和 公 建 94 号  
令和6年 7月 9日  
(2024年)

和歌山市 都市建設局  
建築住宅部 公共建築課長

## 質 問 回 答 書

年 度	令和6年度
工事(業務)番号	第24000050号
工事(業務)名	中消防署南分署宮前出張所新築工事.
工事(業務)場所	和歌山市手平6丁目102番9
質 問 事 項	回 答 事 項
<p>1 共通事項</p> <p>設計書の下記1～4「一式工事」について数量の開示をお願いします。(設計上の想定が不明な部分も多々あります。合わせて回答をお願いします。)また「一式」工事の記載部分については、数量による増減はないものとするのでしょうか。</p> <p>1 直接仮設工事</p> <p>① 外部足場 くさび緊結式</p> <p>② 外部足場 単管ブラケット足場</p> <p>③ 外部棚足場</p> <p>④ 外部仕上足場</p> <p>⑤ 内部棚足場</p> <p>⑥ 内部仕上足場</p> <p>⑦ 災害防止</p> <p>2 土工事</p> <p>① 発生土 運搬、処分</p>	<p>質問の1から4の単位「式」についてですが、国土交通省大臣官房官庁営繕部監修「建築工事内訳書標準書式」に基づき一式としています。</p> <p>一式内の数量については、特に増減はないものとします。ただし、必要な追加事項等が生じた場合はこの限りではありません。</p> <p>なお、内訳数量については、見積用設計図書をもとに適切に積算して下さい。</p>

7. A-07 調査範囲の記す建物が現況や外構図と全く異なります。

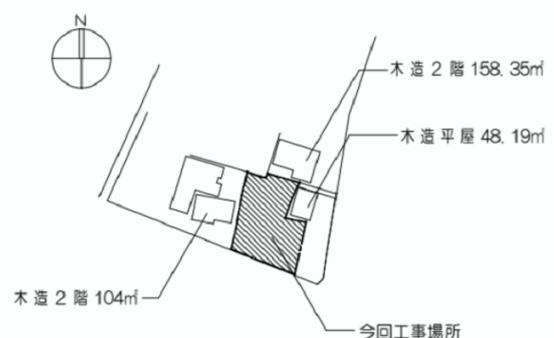
対象も建物を指示をお願いします。

①西隣 木造2階 104㎡

実際現場確認して頂いても、GoogleMapを見ても西側の塀に隣接する建物は二棟あります。道路に面している建物の北側にある建物は調査対象外でしょうか。

②東隣 木造平屋 48.19㎡

「今回工事場所」と記載の斜線部分と全く違う位置（北側）に記載ありますが、こちらについては現況東隣のGoogleMapのレンガ色の屋根の建物でしょうか。

それとも、調査範囲のおおよその位置にある一部平屋・一部2階建ての緑色の屋根の建物でしょうか。

調査範囲図の周辺家屋（東側、西側、北側）のプロット位置に相違があります。

③北隣 木造2階 158.35㎡

この建物は、GoogleMap北側の緑色の屋根の更に北側の2階建ての茶色の屋根の家でしょうか。

④現場を確認すると工事場所と思われる空き地に隣接する建物は、西隣に2棟・東隣に1棟・北棟に1棟【合計】4棟の建物がありますが、調査範囲に記載の建物は3棟しかありません。

通常、物置などは個別に分別しませんが、独立された車庫や倉などは別棟として調査しますが、西隣の北側の建物が調査は不要ということでしょうか。

また、この建物は西隣の道路に面している隣家とは別の家主の建物でしょうか。

今回、撤去工事や擁壁外部側溝など工事干渉する部分です。詳細の回答をお願いします。

調査範囲図面は以下を参照してください。

なお、積算数量の変更はありません。
